# 島根原子力発電所 2号炉 通信連絡設備について

令和 2 年 3 月  
中国電力株式会社

# 9. 審査会合での指摘事項に対する回答

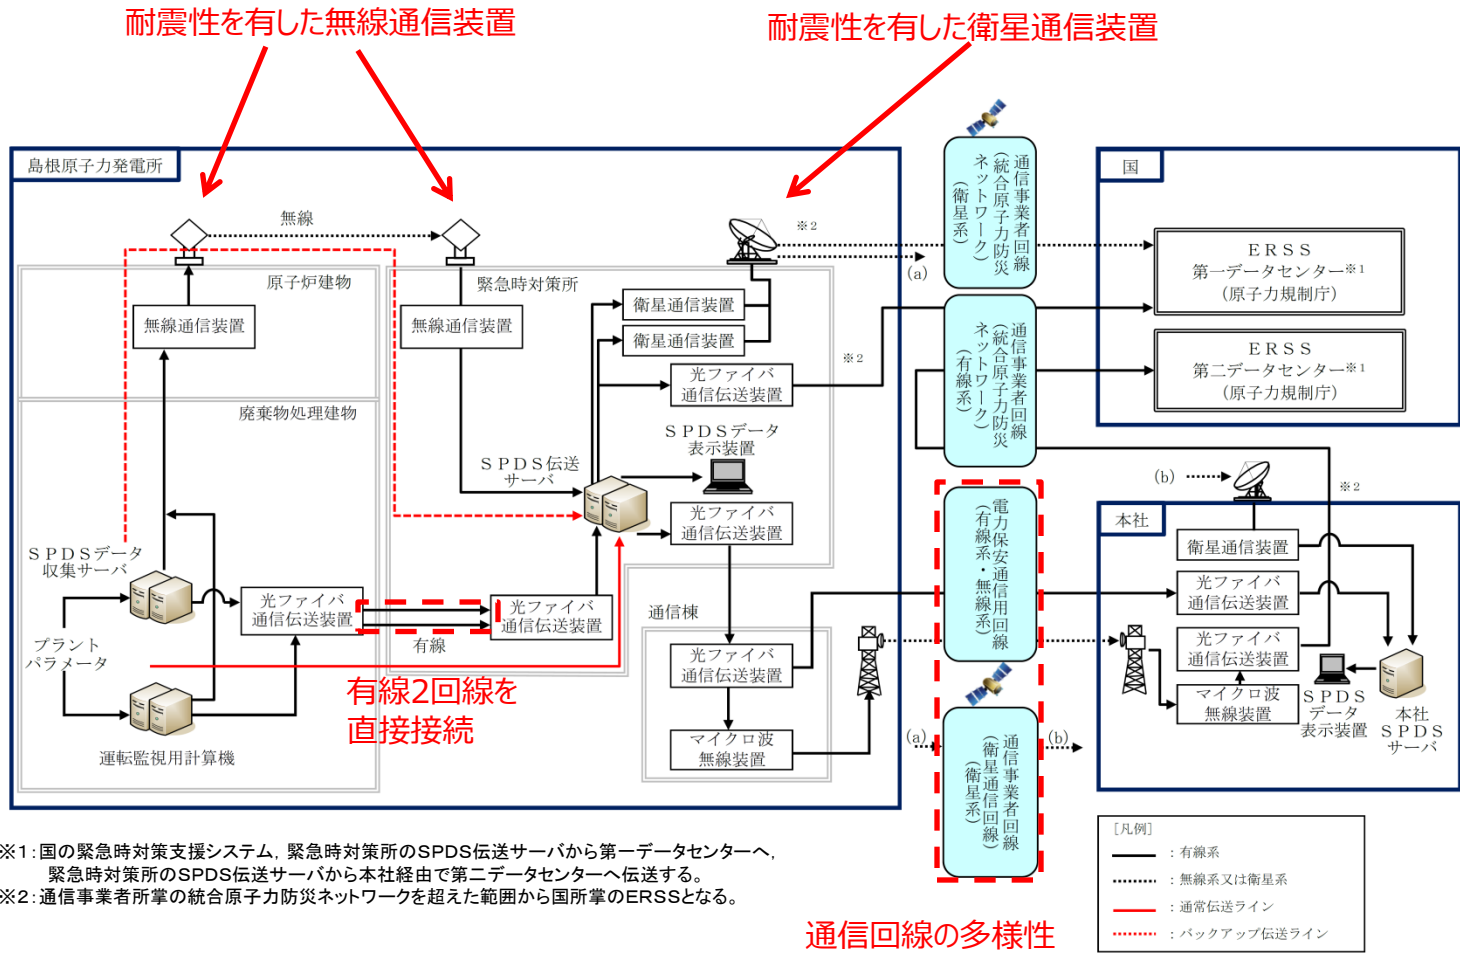
- ・有線のものについて、図面に示されている系統は全てか。残っている配線による悪影響について説明すること。
- ・耐震性を有する施設を介さないでも本店への情報伝達手段を確保できる根拠を説明すること。
- ・本店に対するデータ転送について多様性の確保を含めて再検討すること。

安全パラメータ表示システム(S P D S)における発電所内建物間の有線系回線 2 回線は、別ルートで緊急時対策所と接続しており、2 号炉と緊急時対策所間を直接接続する設計とする。

有線系回線に損傷が発生し、有線系回線によるデータ伝送の機能が喪失した場合、耐震性を有した無線通信装置により、発電所内建物間のデータ伝送が継続可能な設計とする。

また、本社へのデータ伝送については、有線系および衛星系で多様性を確保しており、耐震性を有した衛星通信装置により、地震時においても通信事業者回線（衛星通信回線）（衛星系）を経由して本社へデータ伝送が可能な設計とする。
